COIAL
VISADO : V202300544 Exp : E202000833
ANEXO DE REPAROS/SUBSANACIÓN a V202001727
Validación agronomos.e-gestion.es [FV6X822GL31OZ7JR]
4/4 2023
Habilitación Profesional
Col. nº 4602510 MATIAS CAPO RODRIGUEZ

PROYECTO BÁSICO Y PROYECTO PRELIMINAR DE ACTIVIDADES PARA BODEGA DE PRODUCTOS DE LA PROPIA EXPLOTACIÓN

ASUNTO: ANEXO
ORGANISMO: COMISIÓN BALEAR DE MEDIO AMBIENTE
EXP. : CMAIB 31a/2022

ACCESO PARCELA

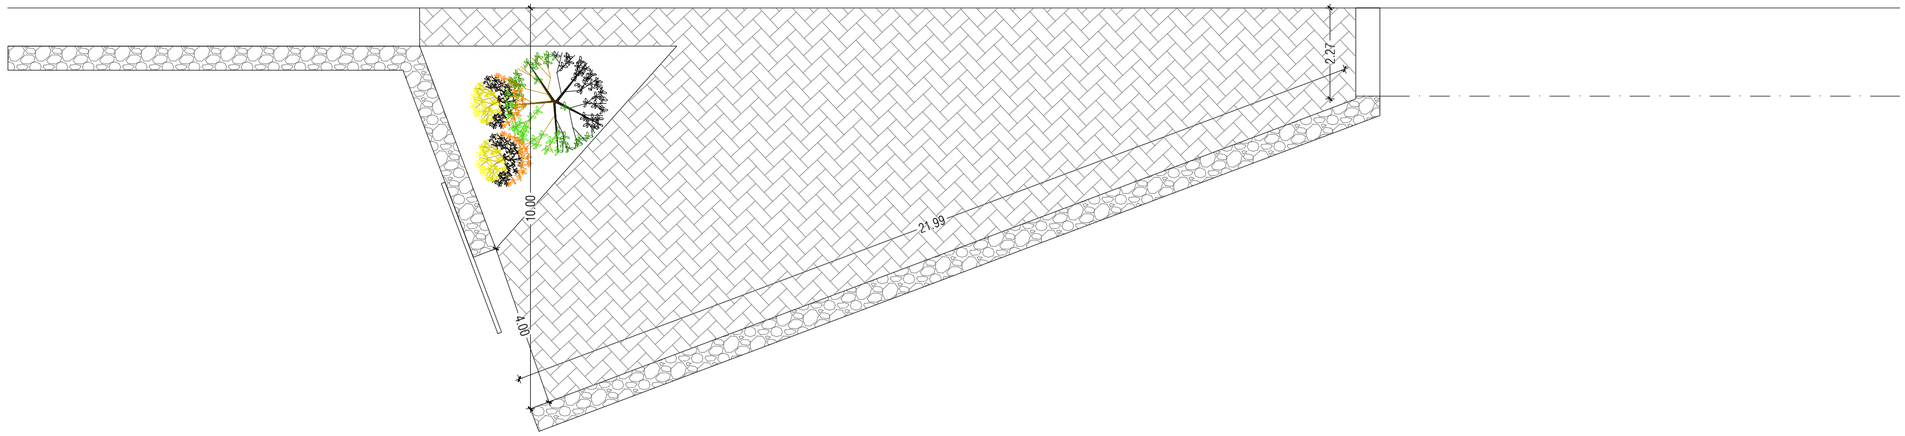
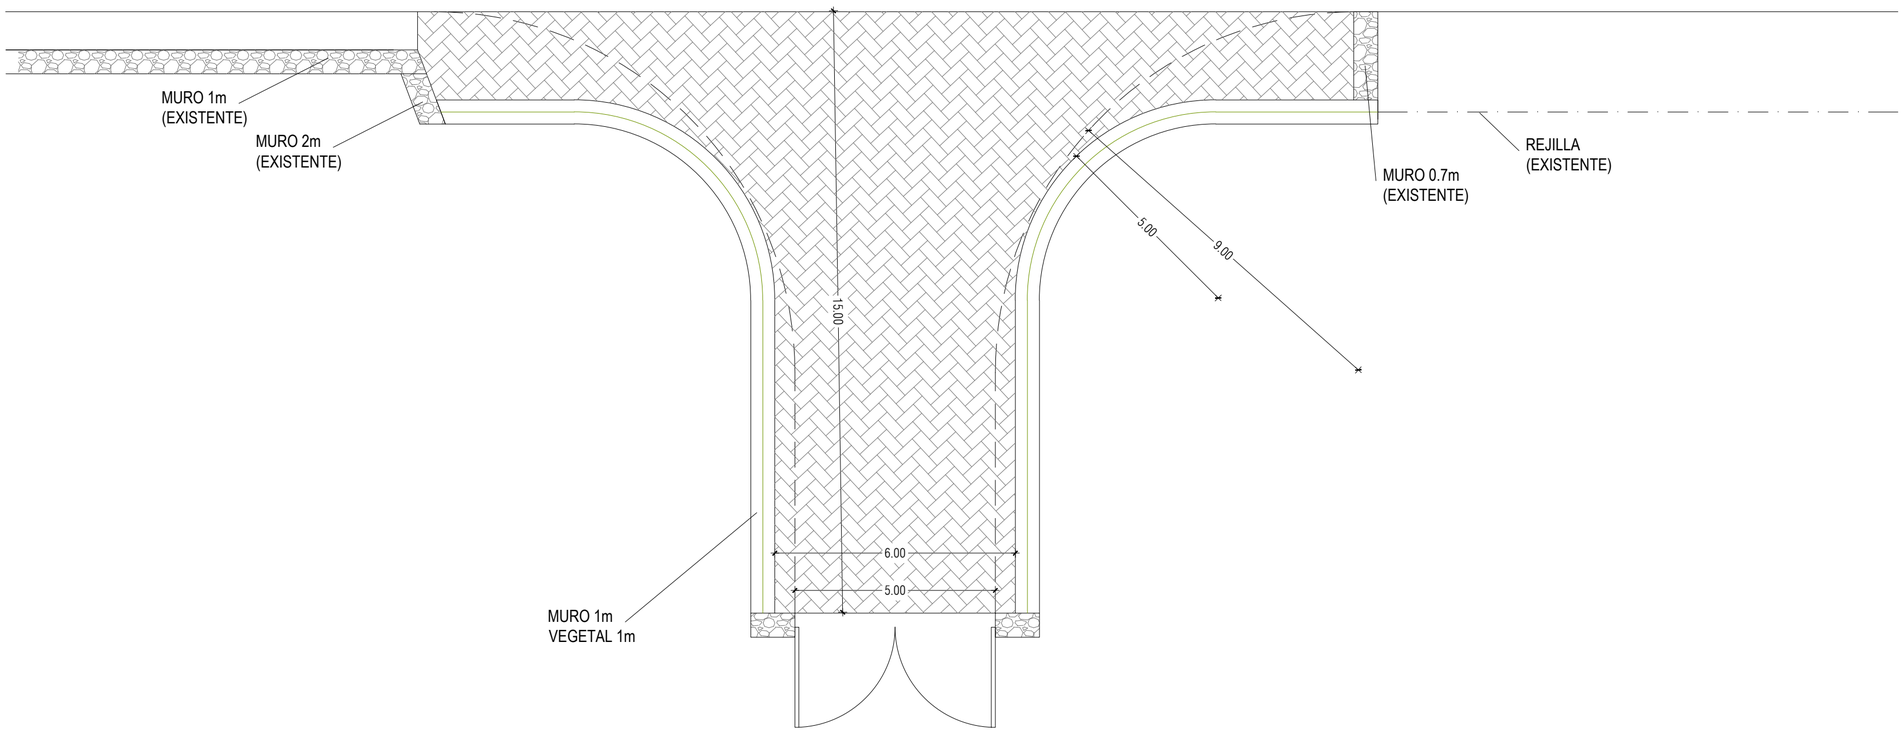
1.9.- "La Direcció Insular d'Infraestructures, del Departament de Mobilitat i Infraestructures del Consell de Mallorca, amb data 4 d'agost de 2022".

"Va informar amb prescripcions":

Se realiza un nuevo acceso a la parcela cumpliendo todo lo que remarca el informe de radios de giro, un único acceso, ancho máximo del acceso, etc.

Se adjunta un plano nº 1 que sustituye el plano nº 10 del proyecto básico donde se grafía el nuevo acceso.

ZONA EXTERIOR BODEGA

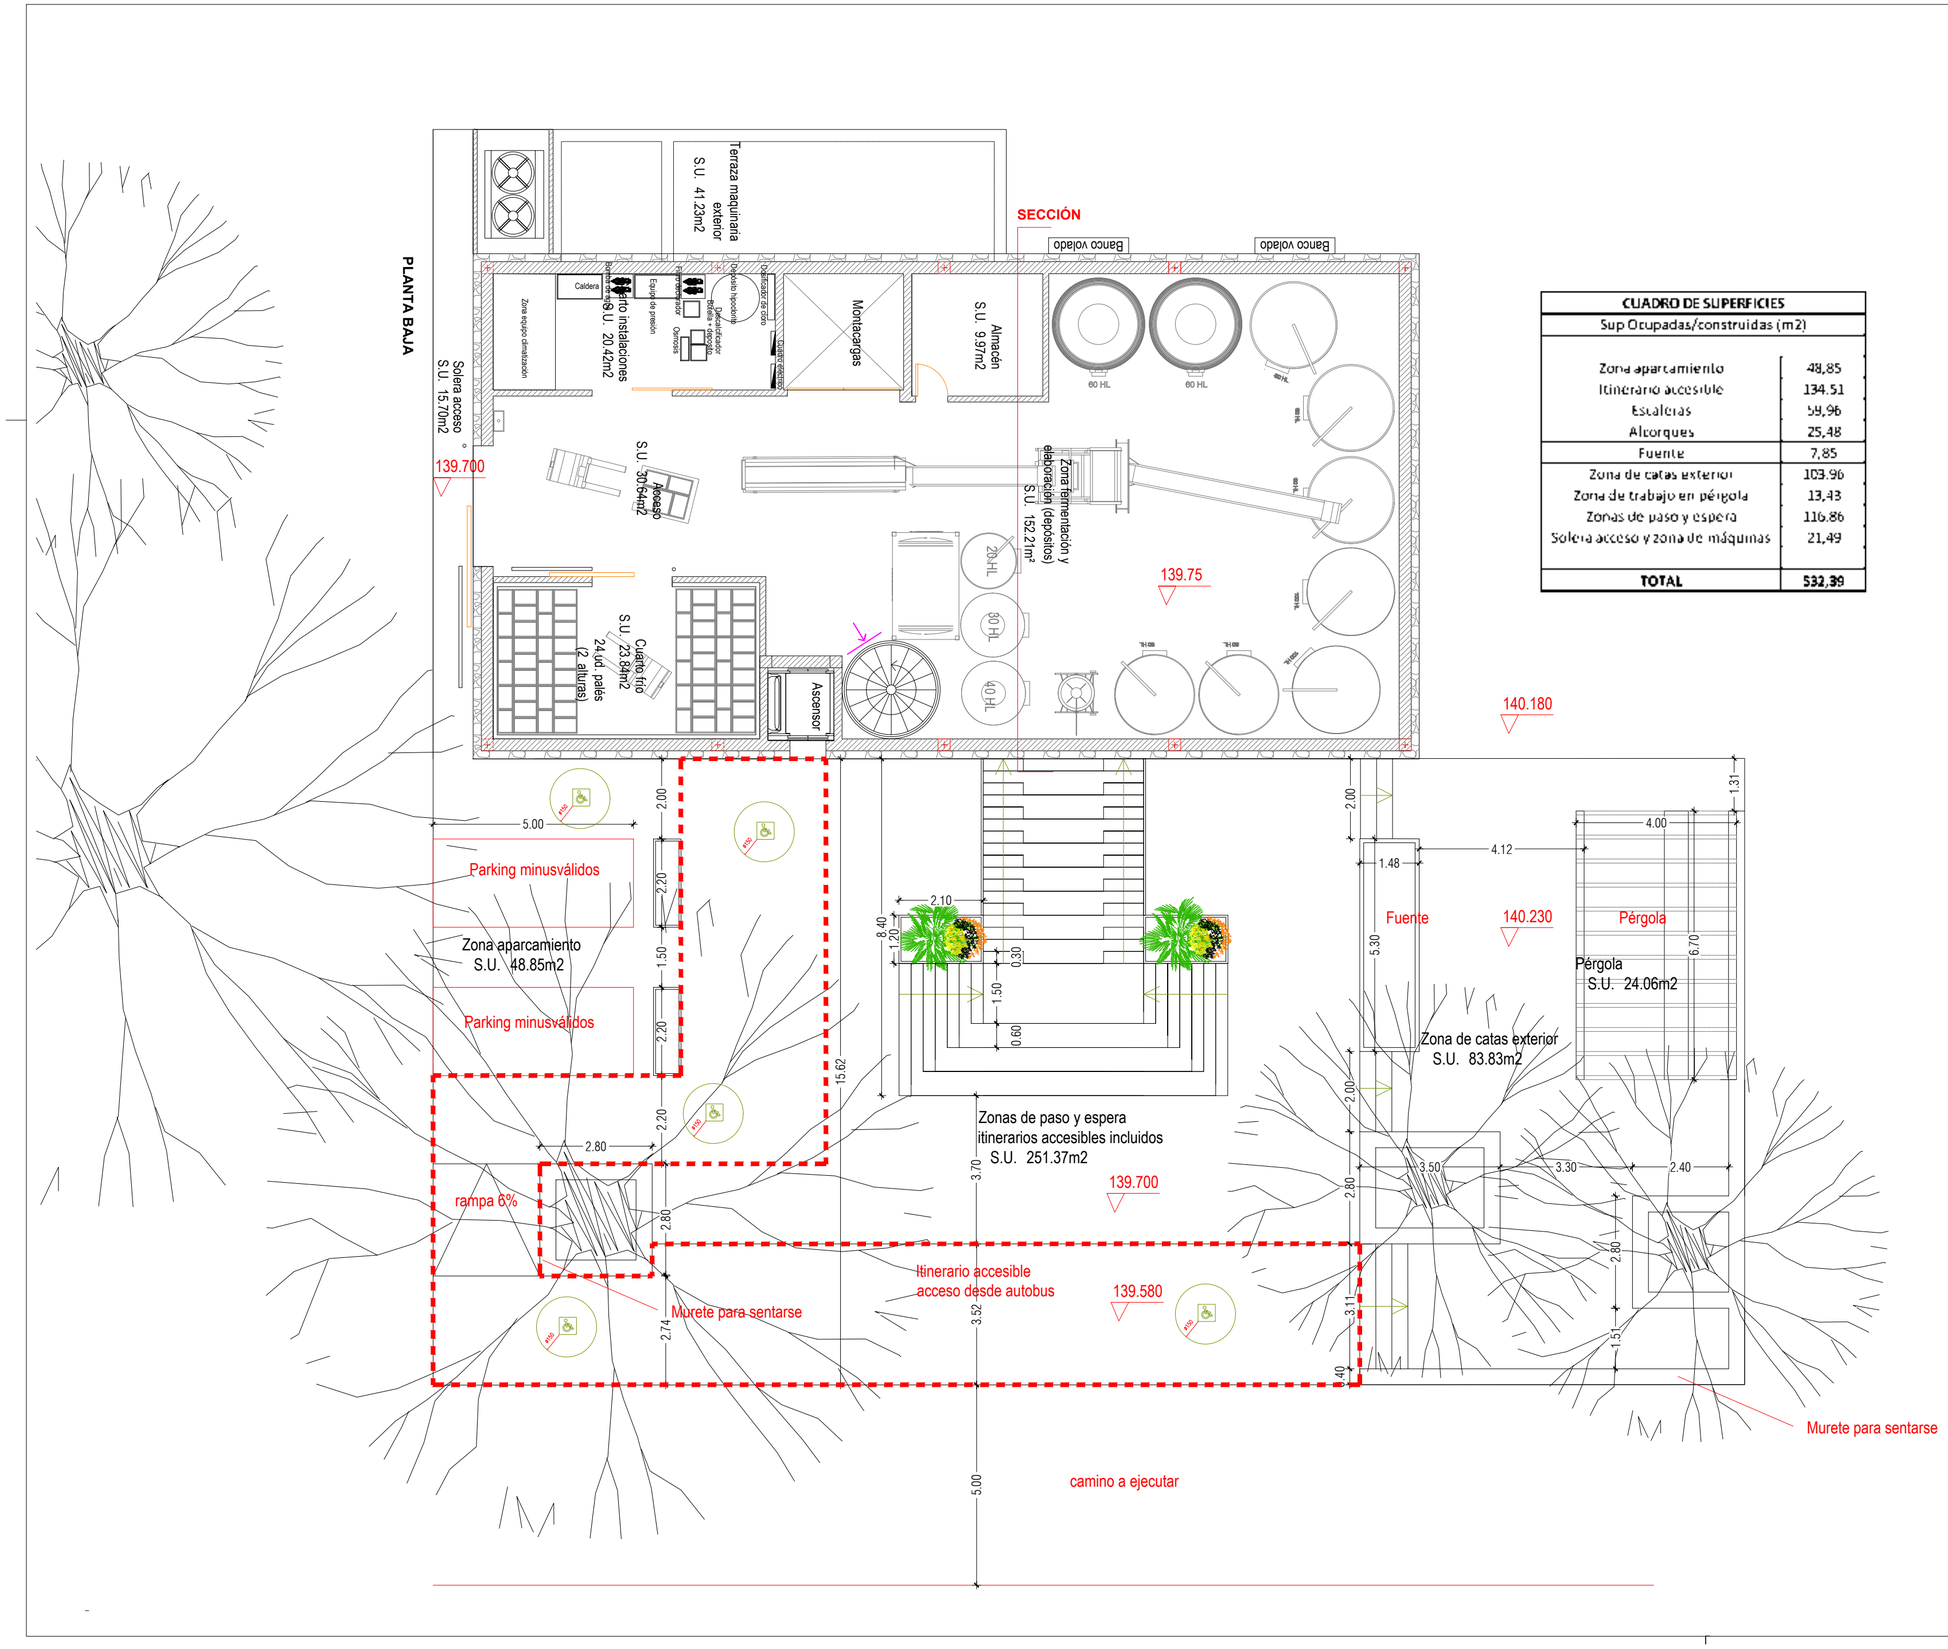
1.10.4 Especificar explanada exterior y justificar.

Se adjunta un plano nº 2 que sustituye el plano nº 7 del proyecto básico donde se grafía la zona exterior de la bodega y se definen las superficies.

Justificación de la explanada exterior de 532,39 m^2.

Dispone de dos plazas de aparcamiento de movilidad reducida de obligado cumplimiento según normativa vigente de superficie 48,85 m^2.

Dispone de itinerario accesible de obligado cumplimiento según normativa vigente de superficie 134,51 m^2.

Dispone de la escalera de acceso a planta piso para evacuar y acceder 95 personas de superficie 59,96 m^2.

Dispone de alcorques para mantener los árboles existentes de superficie 25,48 m^2.

Dispone de fuente decorativa de superficie 7,85 m^2.

Dispone de una mínima zona de cata exterior de superficie 103,96 m^2, esta superficie es para albergar catas en el exterior en días de mucha calor y evitar climatizar la planta piso, si el aforo máximo es de 95 clientes, sale un ratio por persona de 1,09 m^2/persona. También es una zona para albergar una cata exterior mientras se prepara una cata interior y viceversa, de esta manera presenta una mayor versatilidad y funcionalidad la bodega.

Dispone de una mínima zona de trabajo de catas exteriores en pérgola de superficie 13,43 m^2. Superficie mínima para albergar dos personas de trabajo.

Dispone de una mínima zona de paso y de espera para subir a la planta piso de superficie 116,86 m^2, esta superficie es evacuar o acceder al autobús,

si el aforo máximo es de 95 clientes, sale un ratio por persona de 1,23 m^2/persona.

Dispone de una solera de acceso y zona de máquinas de superficie 21,49 m^2.

Esta explanada se considera la estrictamente necesaria para la bodega proyectada, y así lo informaron favorablemente los técnicos de la administración agraria competente.

PLANO:
EMPLAZAMIENTO EN PARCELA Y SUPERFICIES

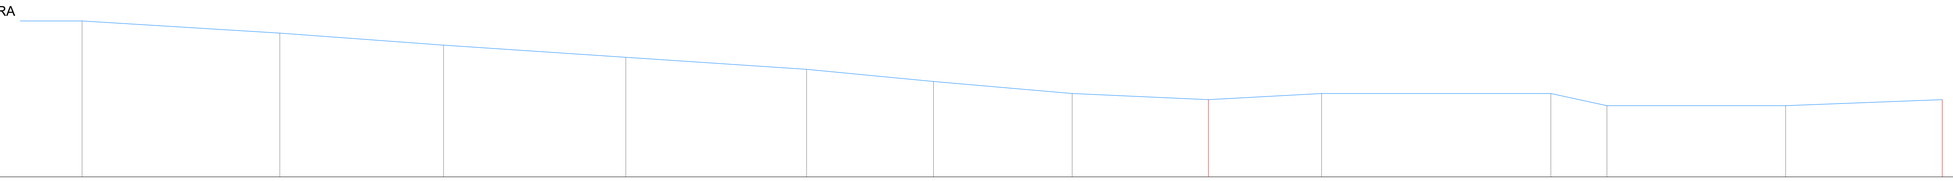
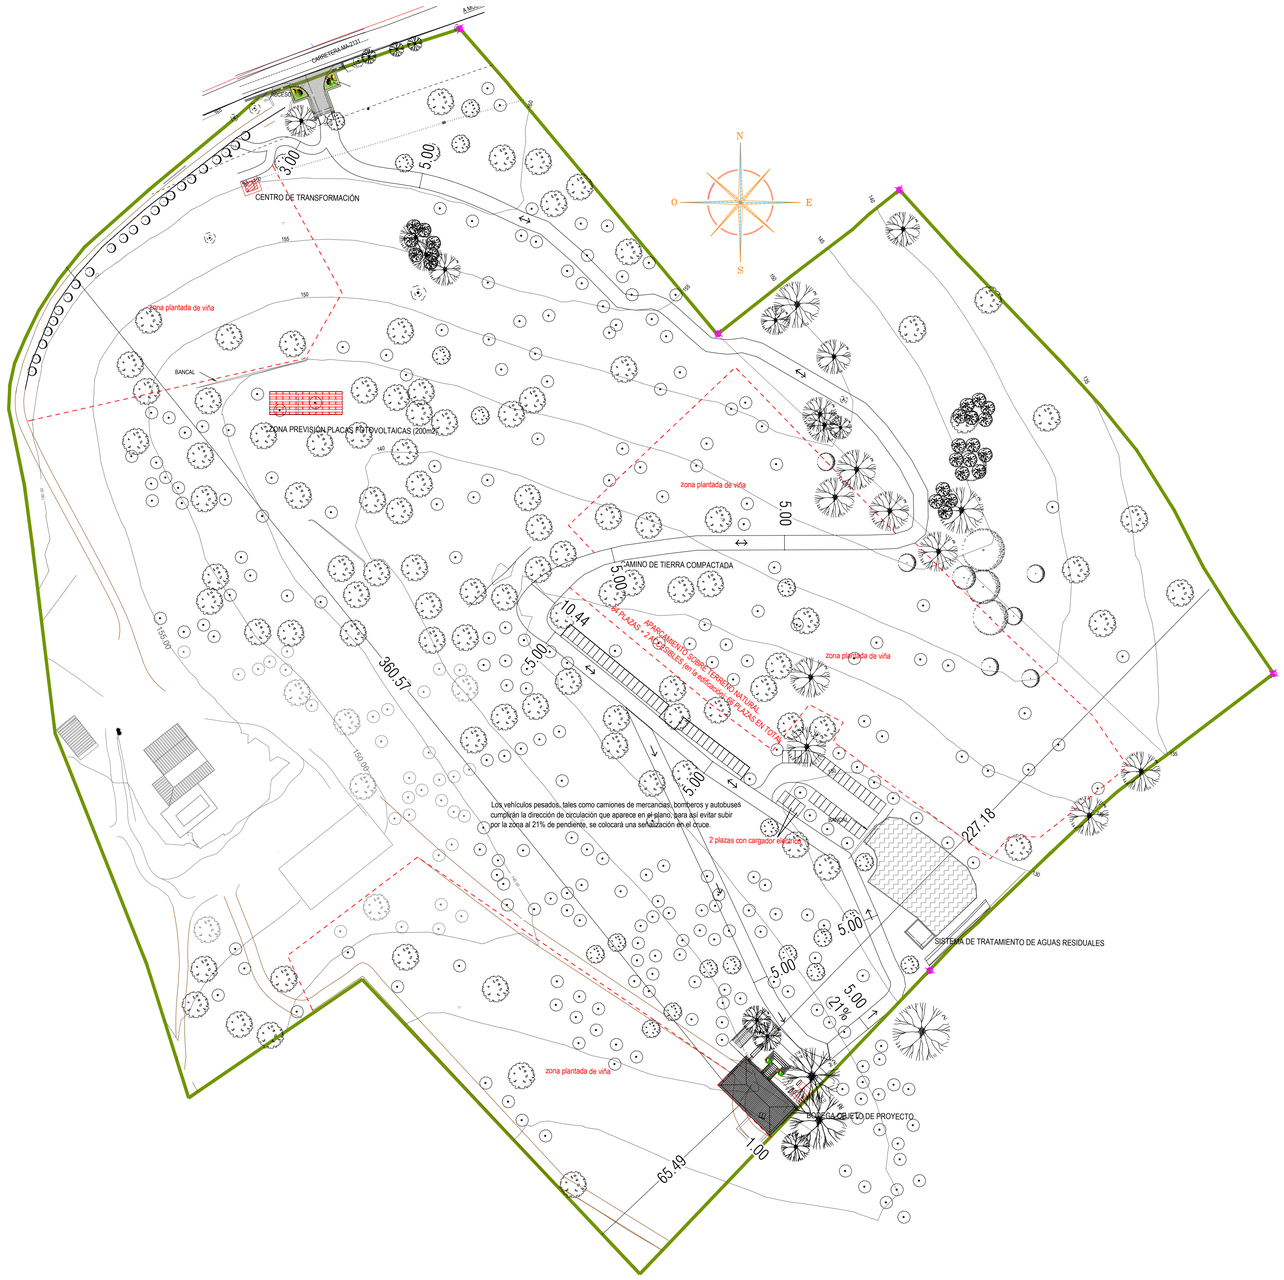
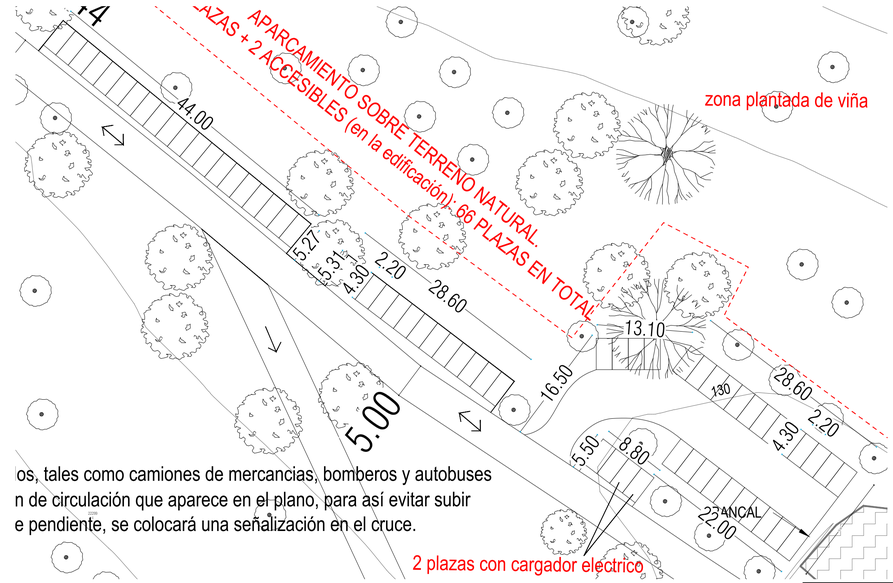
1.4.1.- Aunque la actividad sea estacional, se tiene que plantear la implantación de energías renovables.

1.4.2.- Reservar un porcentaje no inferior al 2% de las plazas de aparcamiento de vehículos libres de emisiones y en el aparcamiento se tendrán que instalar puntos de recarga para los vehículos eléctricos.

1.10.3 Especificar camino y zona de aparcamiento.

Se adjunta un plano nuevo nº 32 donde se grafía la ubicación de las placas solares.

Se instalaran 2 puntos de recarga de vehículos eléctricos > 2% 66 plazas (1,32 plazas). Estos puntos de recarga se colocarán en dos plazas de aparcamiento.

Se adjunta un plano nuevo nº 32 donde se grafía la ubicación de los puntos de recarga en las dos plazas de aparcamiento.

Se adjunta un plano nuevo nº 32 donde se grafía el perfil longitudinal del camino. Se aprecia que mayoritariamente la pendiente en todo el trazado es menor de 7% menos en 110,35 ml. de longitud que la pendiente máxima es de 9,5% y un trozo muy pequeño de 23,72 ml. de longitud de camino existente que tiene una pendiente del 21% y con sólo dirección de bajada. Únicamente se realizará una compactación del terreno y no se realizará ningún terraplén ni desmonte. También se define toda la superficie de camino existente y nuevo.

El camino es existente porque se utiliza para acceder a todos los recintos agrícolas de la finca, mayoritariamente viña y a las construcciones agrarias a demoler donde se ubicará la bodega. Sólo se realiza un trozo muy pequeño de camino nuevo de 141,73 ml sobre el camino total de 796,84 ml. para dar cumplimiento a la normativa de prevención de incendios que especifica que tiene que tener preferentemente dos vías de acceso alternativas al edificio, por esta razón se realiza este trozo de camino para realizar la circulación de camiones de incendios y de vehículos de gran porte como autobuses. También define que el camino tiene que tener un ancho de 5 m. para que los vehículos de extinción de incendios tengan maniobrabilidad a grandes velocidades, así como los vehículos de gran porte como autobuses.

Se aporta en el mismo plano la superficie de vial y aparcamiento, en donde se grafía con un menor impacto de terreno y menos superficie que el proyecto original, el cálculo de los 66 coches viene definido en el proyecto y en el apartado 1.4.2. del presente anexo.
